「福島第一原子力発電所 特定原子力施設に係る実施計画」及び「福島第一原子力発電所 特定原子力施設に係る実施計画 別冊集」について、下記の箇所を別添の通りとする。

大型機器除染設備の設置に関する審査の進捗を踏まえ、下記の通り補正を行う。併せて、原規規発第 1703175 号、原規規発第 1710065 号にて認可された実施計画の反映を行う。

2.42 大型機器除染設備

図-1 大型機器除染設備概略系統図

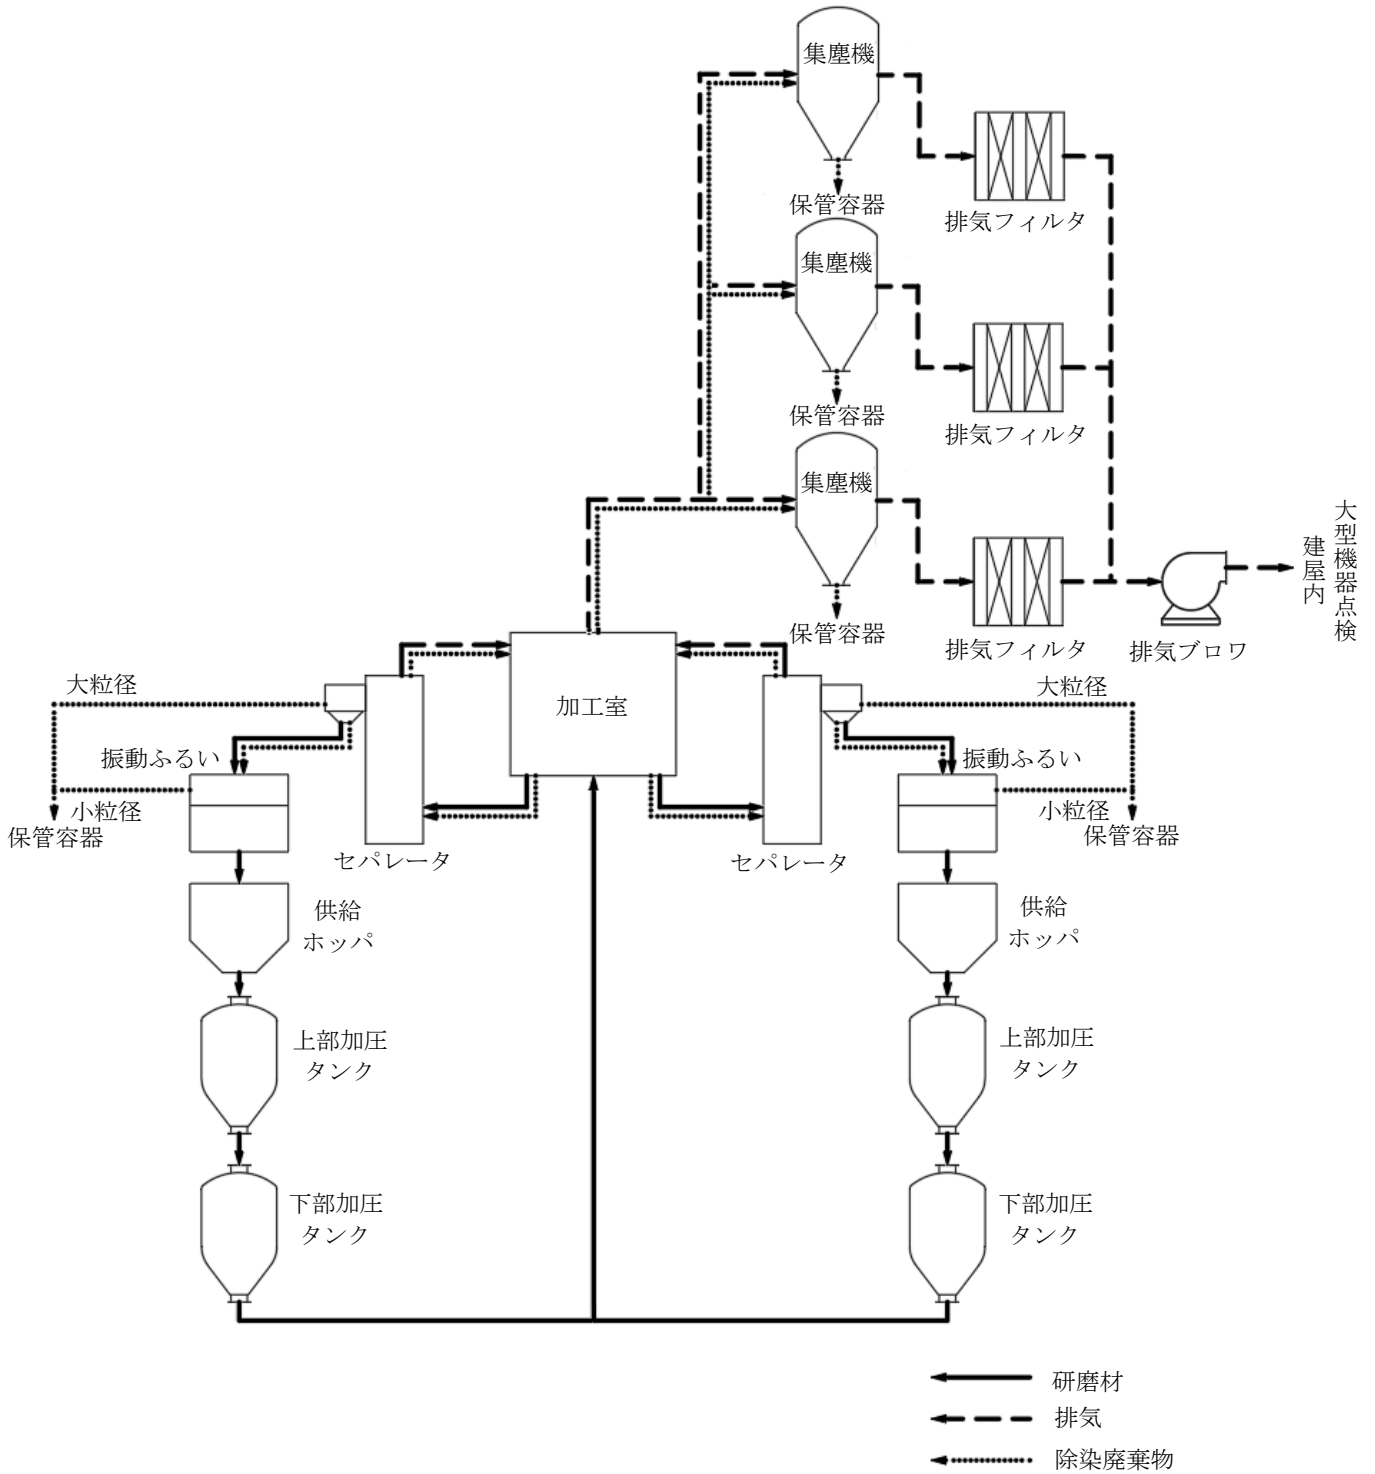
添付資料－1

- ・記載の適正化

図-1 大型機器除染設備の配置を明示した図面

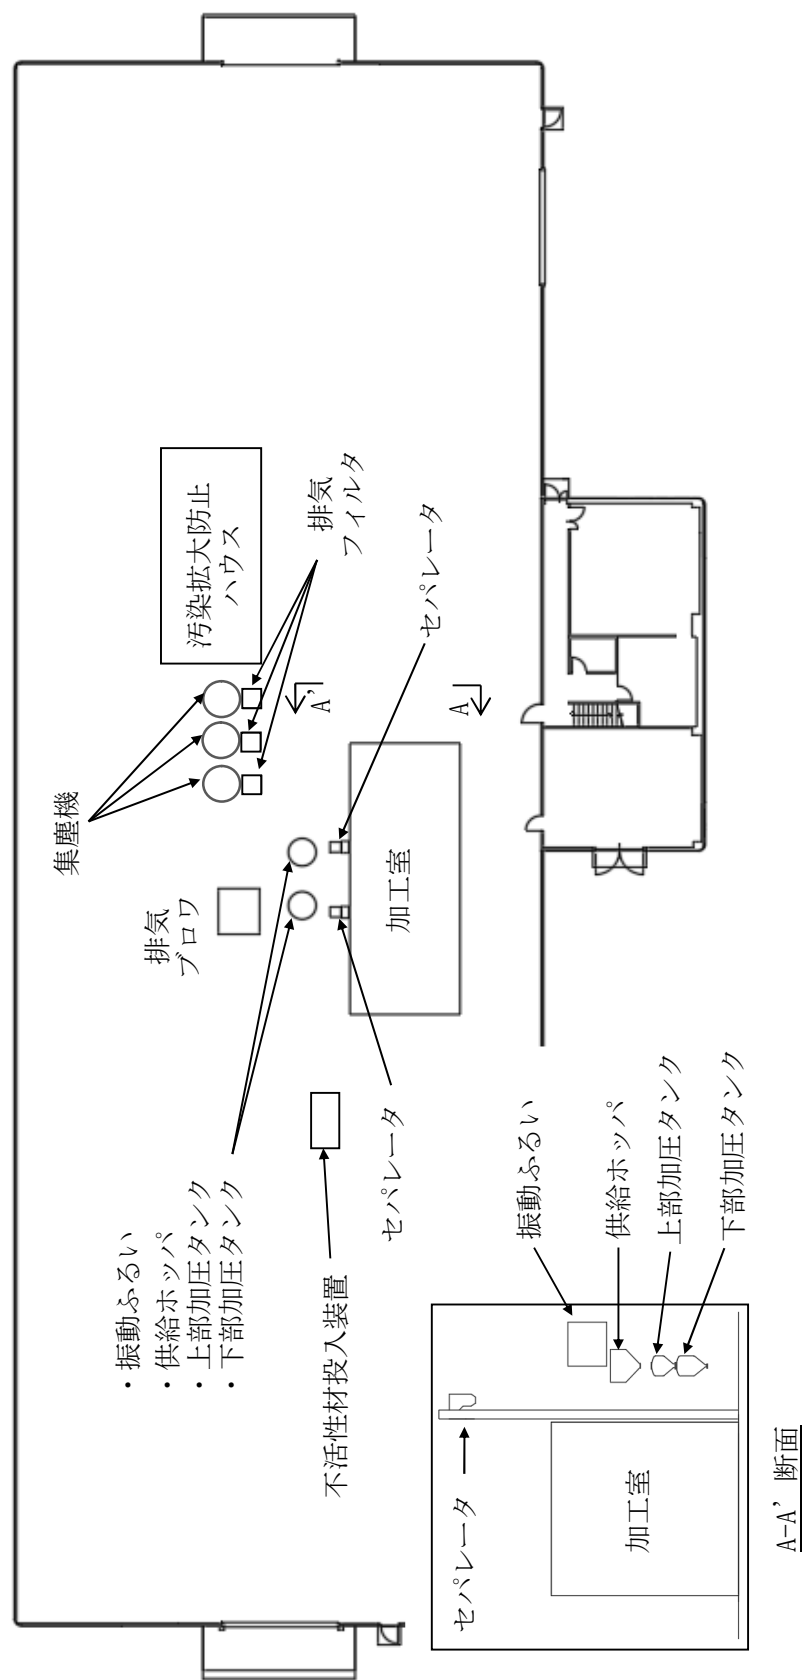
添付資料－3

- ・不活性材投入装置、汚染拡大防止ハウスの追加

3.3 概略系統図

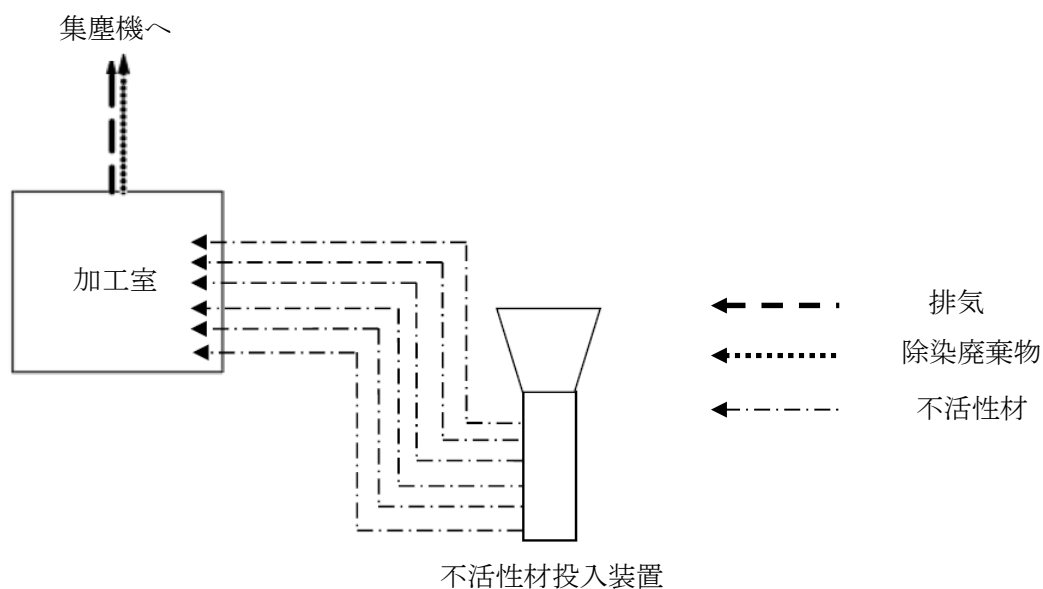
添付資料－4

- ・除染廃棄物が危険物となる場合の対策について追加
- ・廃棄物発生量に不活性材を考慮
- ・不活性材投入装置について追加

3. 不活性材投入装置の設計方針について

不活性材投入装置は、耐震Cクラスの設備として転倒評価、基礎ボルトの強度評価を行った結果、転倒しないこと及び基礎ボルトの強度が確保されていることを確認した。不活性材投入ラインを構成するゴムホースは、材料の可撓性により耐震性を確保する。

図-1 除染処理作業のフロー

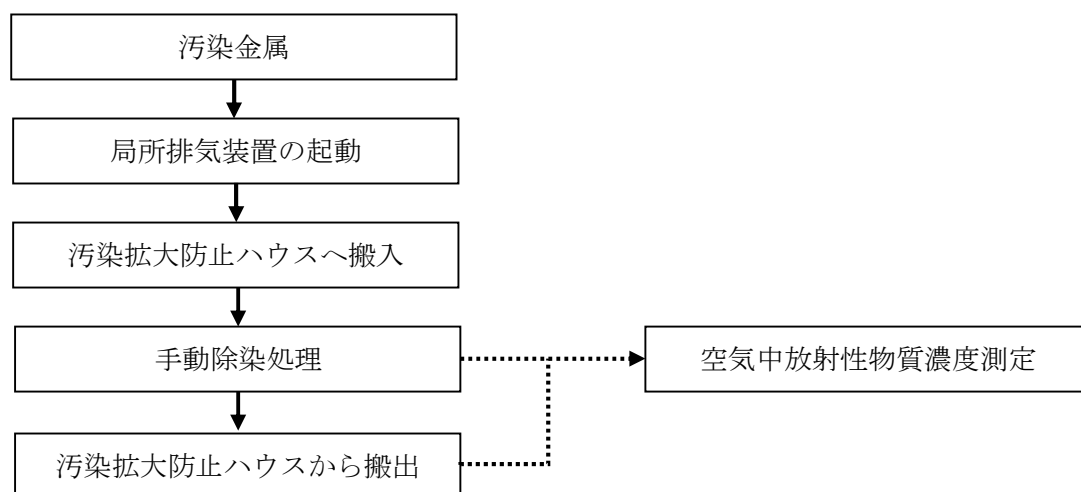
添付資料－ 9

- ・ 記載の適正化
- ・ 安全性を確保した設計の追加
- ・ 異常時への対応の追加
- ・ 不活性材の投入について追加

- a. 手動除染処理作業は、汚染拡大防止ハウス内で実施する。また、局所排気装置（ブロワ、HEPA フィルタで構成される）を設置し、汚染拡大防止ハウス内を負圧にするとともに、吸引した空気をフィルタでろ過する。
- b. 局所排気装置が起動していること、汚染拡大防止ハウス天井のスライド扉及び二重扉が確実に閉まっていることを確認した後、手動除染処理作業を実施する。なお、スライド扉はハウスの中からのみの開閉操作とし、誤操作防止のためハウスの外から開閉操作が出来ないようにする。
- c. 手動除染処理作業中は、汚染拡大防止ハウス内の空気中の放射性物質濃度を連続ダストモニタにより確認する。なお、測定値に異常が確認された場合には、除染処理作業を停止し、空気中の放射性物質濃度の低減対策を実施した上で除染作業を再開する。
- d. 手動除染処理終了後、汚染拡大防止ハウス天井のスライド扉を開く際には、汚染拡大防止ハウス内の空気中の放射性物質濃度を測定し基準を満足することを確認し、汚染拡大防止に留意して行う。なお、手動除染に関わる作業員は二重扉構造の出入口から出入りする。

図一 1 消火設備の取付箇所を明示した図面

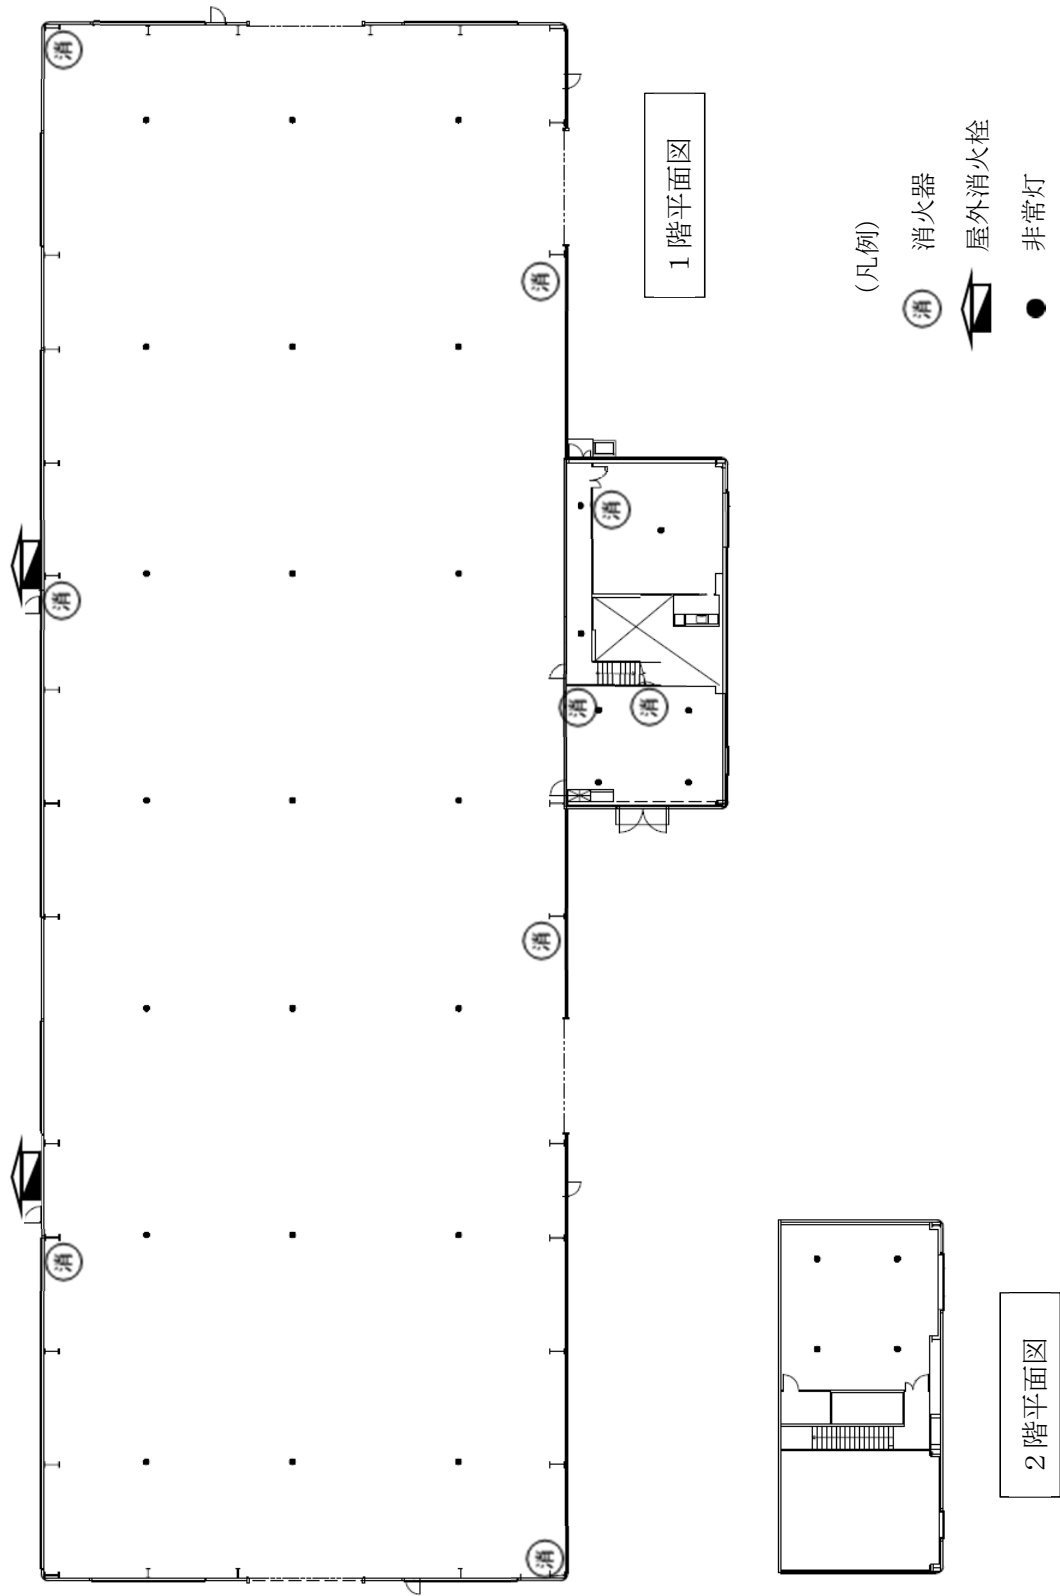
添付資料－ 1 2

- ・ 火災の 3 方策について新規記載

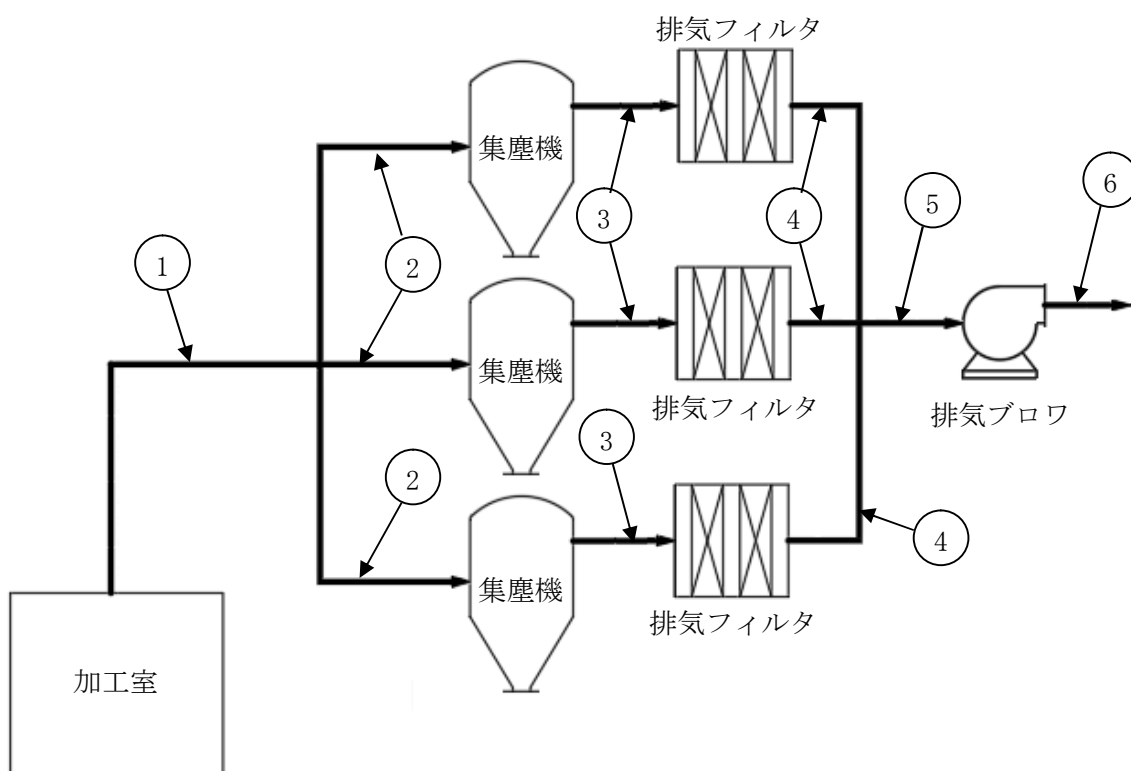
添付資料－ 1 3

- ・ 主要配管の設計方針について新規記載

大型機器除染設備の主要配管の仕様について、以下に示す。
